福島第一原子力発電所 特定原子力施設に係る実施計画変更比較表（目次）

福島第一原子力発電所 特定原子力施設に係る実施計画変更比較表（第III章 第1編）

福島第一原子力発電所 特定原子力施設に係る実施計画変更比較表（第Ⅲ章 第2編）

図1. 品質マネジメントシステムにおけるプロセス間の相互関係

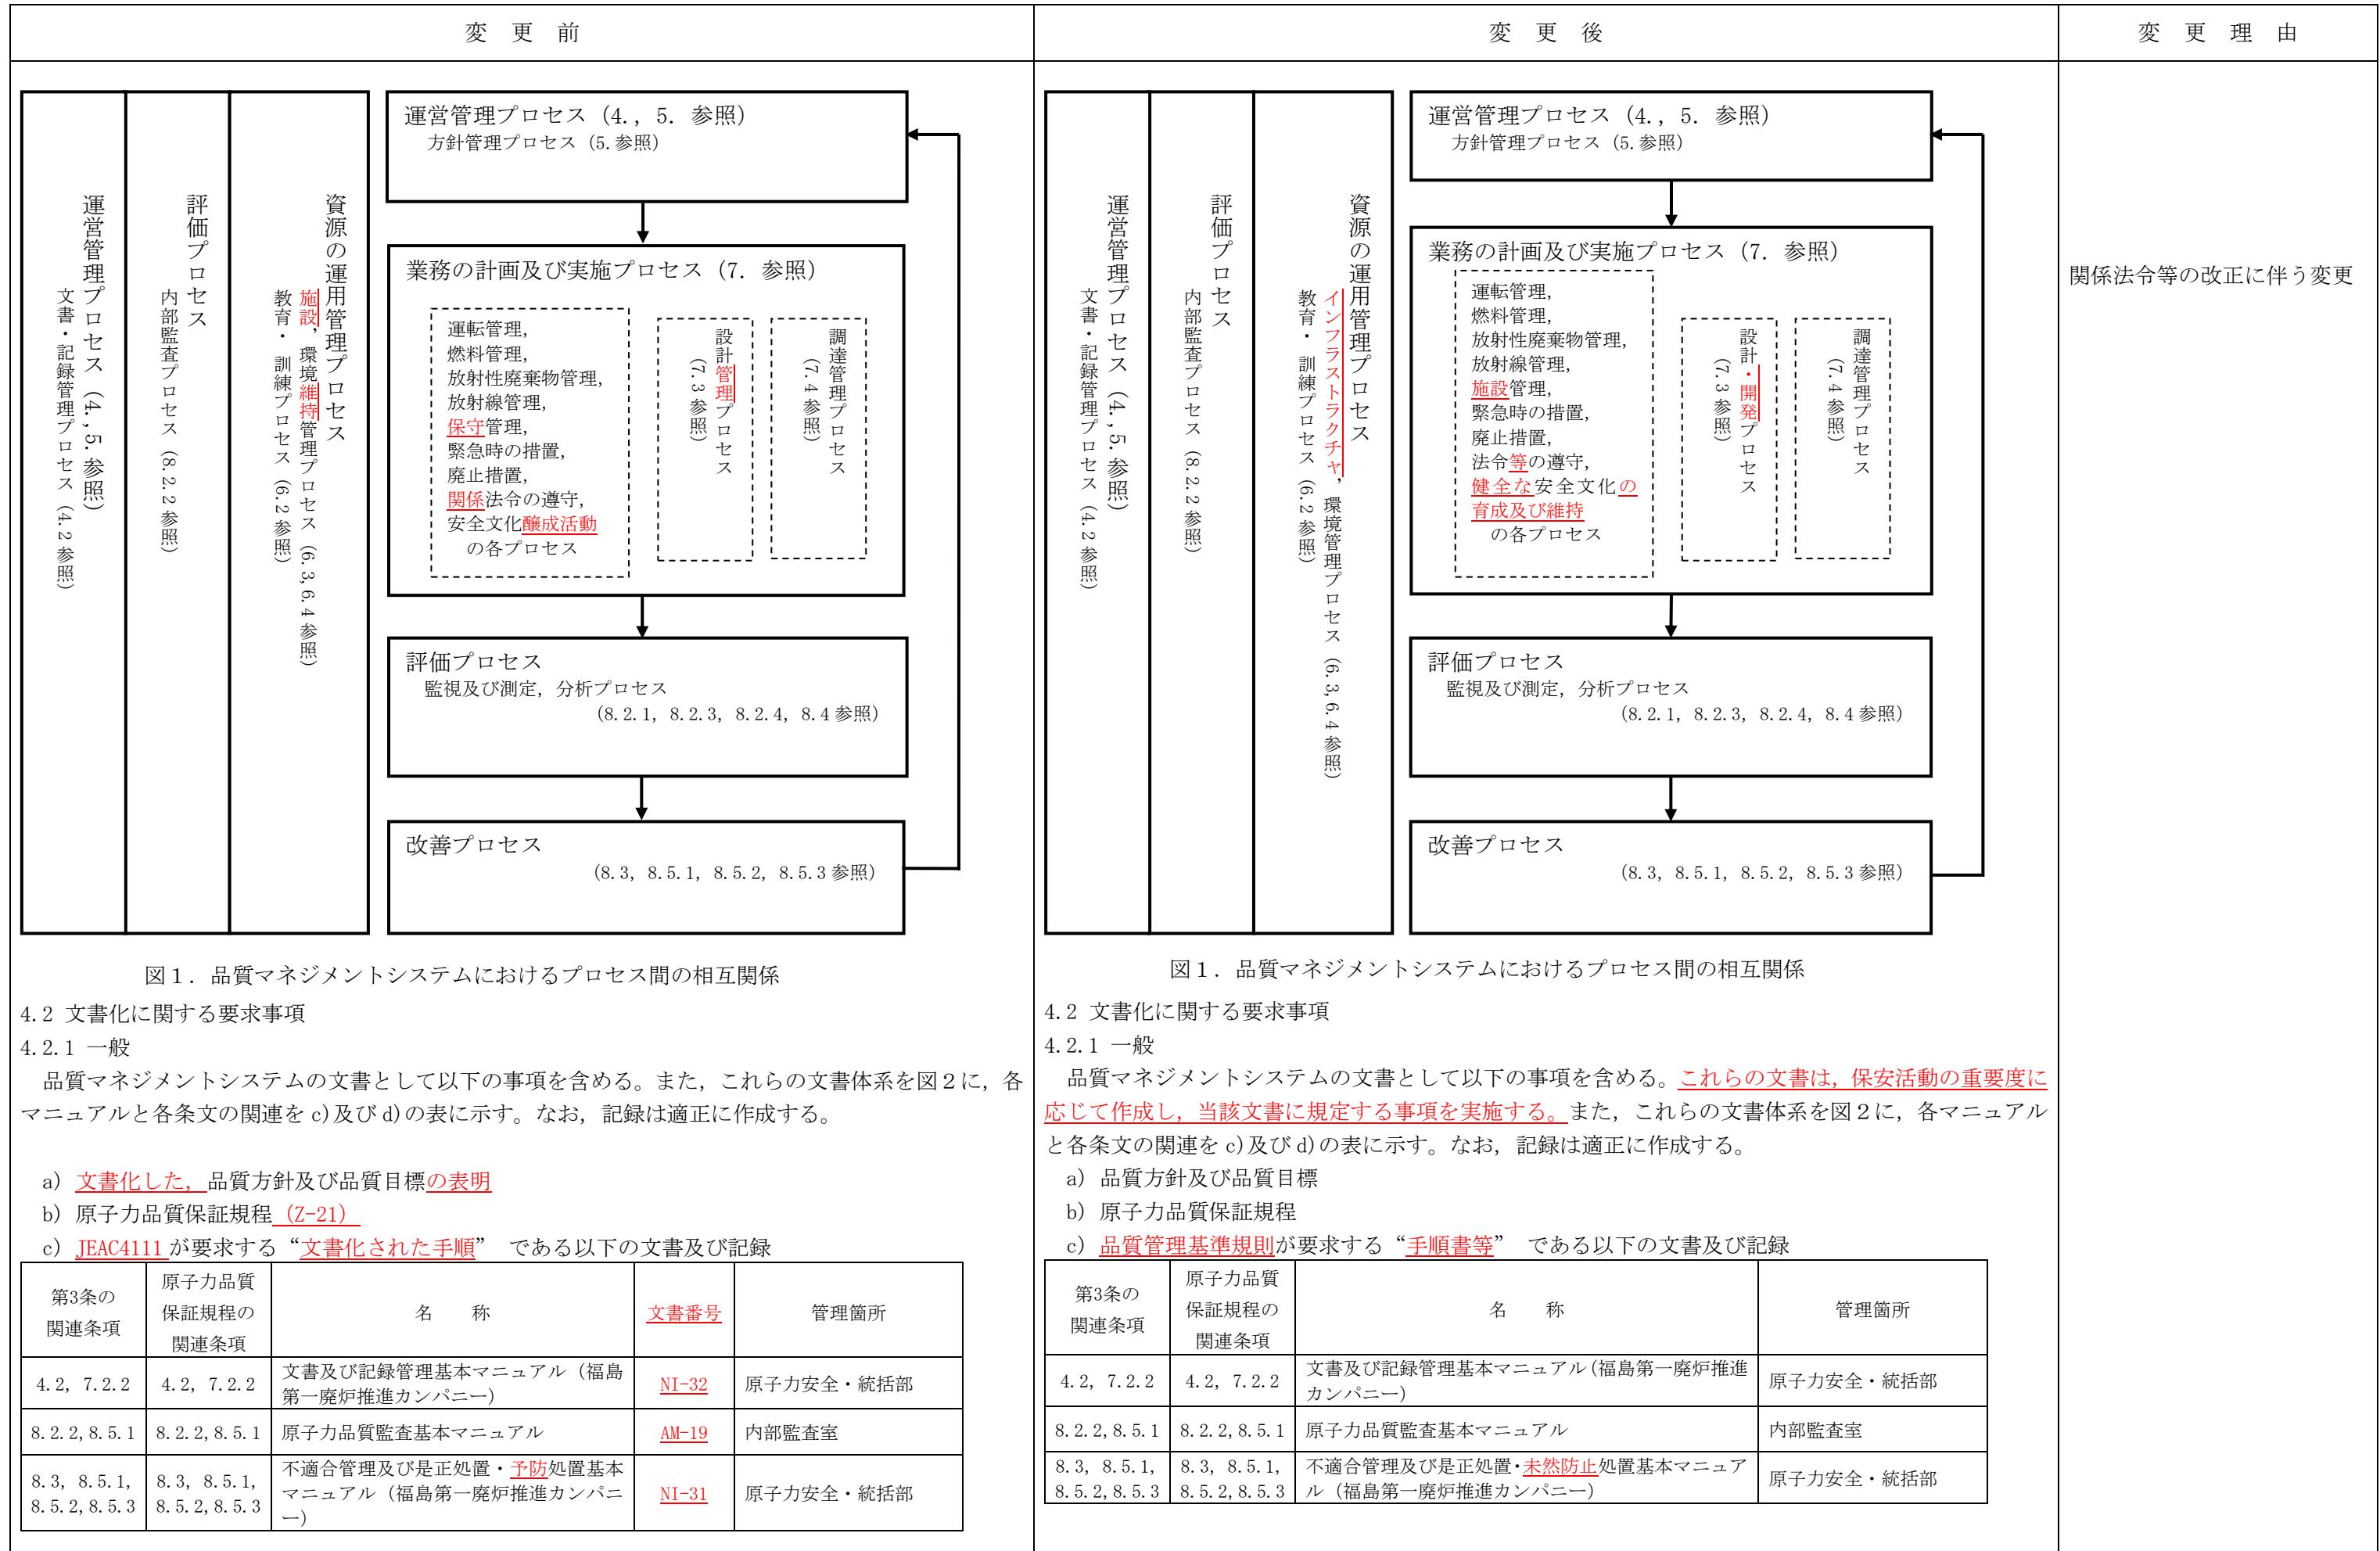
品質マネジメントシステムの文書として以下の事項を含める。**これらの文書は、保安活動の重要度に応じて作成し、当該文書に規定する事項を実施する。**また、これらの文書体系を図2に、各マニュアルと各条文の関連をc)及びd)の表に示す。なお、記録は適正に作成する。
